Tilbakemeldingsskjema

Møte	Møte 01 akt C – 09 Bilddiagnostikk, nukleærmedisin og kardiologisk intervensjon – Nye Aker	Prosjekt	Nye Aker og Nye Rikshospitalet
Saksnr	76930	Dok.dato	18.03.21
Medvirkn.møtedato	04.03.21	Frist for tilbakemeld	18.03.21
Medvirkn.gr.leder	Marie Elisabeth Vidung Fjeldstad

Plan 01

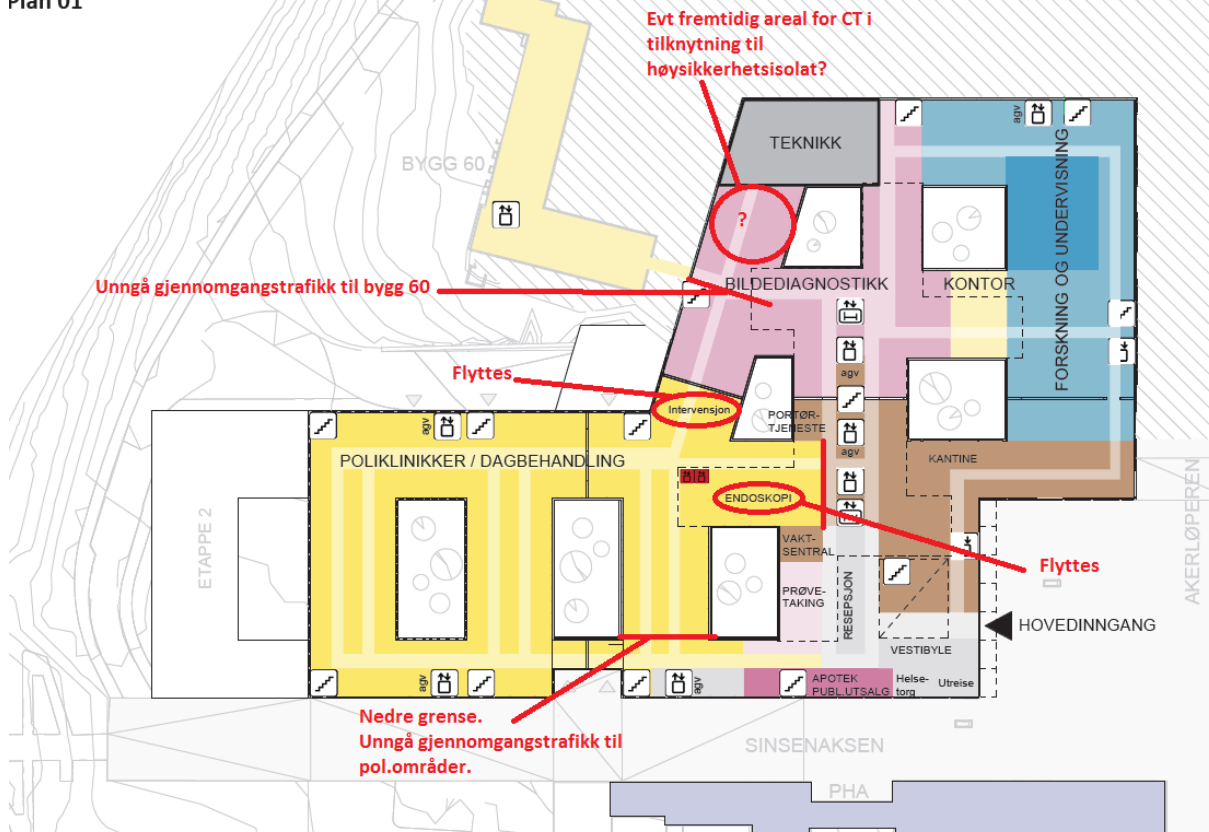
Innspill vedrørende beregning/dimensjonering av bilddiagnostikk i forbindelse med etappe 1 og 2 er gjort etter møte med Arne Myklebust, fredag 12.03.21. Tegning vedlegges etter samme møte.

1.03	Bilediagnostikk	<p>KRN har et klart ønske om å trekke bildediagnostikk lenger ned (se skisse). Ved å flytte avdelingen som skissert, vil den radiologiske del av bildediagnostikk ha muligheter for utvidelse, i motsetning til nåværende plassering, samt ha bedre nærhet til dagbehandlingsarealer/poliklinikk og PHA. Avdelingen ligger sentrert rundt akuttheiser, men også nær heisbatteriet til sengeposter. Gruppen ser med ny</p>

<p>plassering en bedre arbeidsflyt knyttet til de 2 akser; poliklinisk dagbehandling og inneliggende/alvorlig syke pasienter, samt nærhet til akuttmottak via heis.</p> <p>Radiologi ønskes plassert der kardiologisk intervensjon og endoskopi ligger i dag. Disse ønskes derfor flyttet.</p> <p>For en plasskrevende spesialitet som radiologi, kan teknisk mellometasje løse plassbehov i plan 1. Det vises her til notat med vedlegg ang Nye RH og bildediagnostikk, som omhandler behov og gevinst knyttet til teknisk mellometasje. Som grunnlag for videre arbeid viser gruppen ellers til dokumentet «Konseptprogram bildediagnostikk – planlegging av radiologi og nukleærmedisin» som foreligger i versjon 1.1. godkjent av Sykehusbygg HF 15.12.2020. Her beskrives i detalj mange krav til nye bildediagnostiske avdelinger som ikke synes tilstrekkelig hensyntatt i nåværende prosjekt.</p> <p>Anestesi uttrykker bekymring rundt arealer og logistikk tilknyttet deres virksomhet. Anestesistøtte er i økende grad nødvendig for gjennomføring av prosedyrer innenfor billeddiagnostikk og intervensjon. Areal til koordinasjon, innledning av anestesi og oppvåkningsfunksjon må plasseres i nærheten av labene og inkluderes i planene for å sikre effektiv arbeidsflyt ved anestesikrevende prosedyrer.</p>

Bilde har lagt ved skisse for justert plassering. Dette må bearbejdes videre. Det kan være krevende å både få teknisk område over funksjon og fritt velge plassering.
